## **CIRCULAR Nº 22**

PROCEDIMIENTO DE COMPRA: **PROCEDIMIENTO COMPETITIVO K52827**  
GRUPO: **230**  
OBJETO: **REHABILITACIÓN DE LA CENTRAL HIDROELÉCTRICA DE RINCÓN DE BAYGORRIA.**

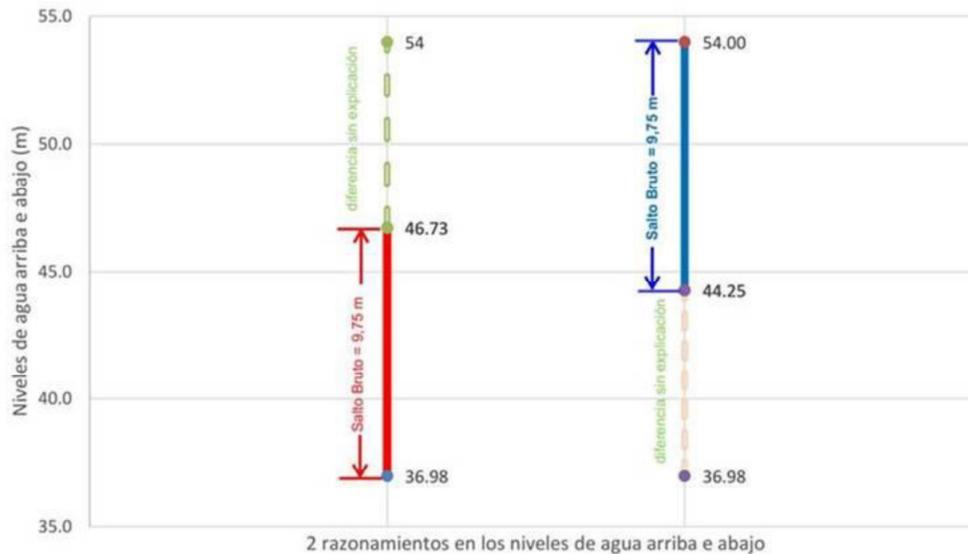
En el CIRCULAR N° 15, se respondió a la pregunta 31 que la variación de niveles de aguas abajo sigue el gráfico del nivel de restitución presentado. Además se presentó una curva roja para los niveles mínimos aguas de restitución que contempla el menor número de puntos operativos debajo de la misma. La curva de tendencia de los niveles mínimos es:

Utilizando esta curva no fue posible encontrar el nivel de aguas abajo correcto para los saltos pequeños. Por ejemplo, si adoptamos para cálculo un salto neto de 9,5 m con una pérdida de carga de 0,25 m, tendríamos un salto bruto de 9,75 m, que sería directamente la diferencia entre el nivel aguas arriba y el nivel aguas abajo. Utilizando la ecuación de nivel mínimo de aguas abajo llegamos a una conclusión que no refleja la realidad, como se explica a continuación:

1) Partiendo del nivel aguas abajo:

Para salto neto de 9,5 m en plena potencia de 22,5 MW tendríamos aproximadamente un flujo en la turbina de ~ 270 m<sup>3</sup>/s. Utilizando este flujo, tendríamos un nivel de aguas abajo de 36,98m calculado por la curva de tendencia arriba.

Todavía el salto neto de 9,5 m corresponde a un salto bruto de aproximadamente 9,75 m. Si partimos del nivel aguas abajo de 36,98 m llegamos a un nivel de aguas arriba de 46,73 m (=36,98+9,75m). Pero sabemos que el nivel de aguas arriba normal es de 54 m y no de 46,73 m. Esto significa que no llegamos al salto neto de 9,5 m partiendo de un nivel aguas abajo calculado solo por la ecuación anterior.

2) Partiendo del nivel de aguas arriba:

En las especificaciones técnicas es definido el nivel aguas arriba normal de + 54.0m. Por lo tanto, para este nivel de las aguas arriba, tendríamos un salto bruto de 9,75 m solo si el nivel aguas abajo fuera 44,25 m = (54-9,75) m.

De la misma manera del punto anterior para este salto neto de 9,5 m en plena potencia de 22,5 MW tendríamos aproximadamente un flujo de turbina de ~ 270 m<sup>3</sup>/s. Para un grupo que opera en este flujo, tendríamos un nivel de aguas abajo de 36,98m calculado por la curva de tendencia arriba. Pero esto es incompatible con el nivel calculado anteriormente de 44,25 m.

Para ilustrar los 2 casos explicados anteriormente, realizamos el siguiente diagrama explicativo.

- Pedimos confirmar si nuestro entendimiento está correcto.
- ¿Cuál es el nivel de aguas abajo compatible con el nivel de aguas arriba para lo salto neto de 9,5 m con el fin de calcular lo planta sigma que se utilizará en lo ensayo de modelo?
- ¿Cuál es el nivel de aguas abajo compatible con el nivel de aguas arriba para lo salto neto de 7,0 m con el fin de calcular lo planta sigma que se utilizará en lo ensayo de modelo?
- ¿Cuál es el nivel de aguas abajo compatible con el nivel de aguas arriba para lo salto neto de 14,7 m con el fin de calcular lo planta sigma que se utilizará en lo ensayo de modelo?

- El razonamiento del interesado no es correcto en cuanto a tomar el nivel mínimo aguas abajo para un salto neto de 9.5 m. Es correcto el segundo análisis que toma un nivel aguas arriba de 54 m y a partir de allí determina

un nivel aguas abajo de 44.25 m. El interesado deberá tener en cuenta que el nivel aguas arriba de 53.4 m es altamente probable.

- b) El nivel aguas abajo es 43.65 m
- c) El nivel aguas abajo es 45.75 m y aguas arriba de 53.0 m
- d) El mínimo nivel correspondiente a cada caudal calculado con la fórmula citada más arriba.  
La diferencia de nivel que se determine de  $53.4 \text{ m} - 14.70 \text{ m} - 0.25 \text{ m} = 38.45 \text{ m}$  queda como un resguardo de la instalación.  
Con el objeto de llegar a un nivel de 38.45 m deberá erogarse un caudal de 1115 m<sup>3</sup>/s o sea las tres unidades en operación y cierta descarga a través del vertedero.
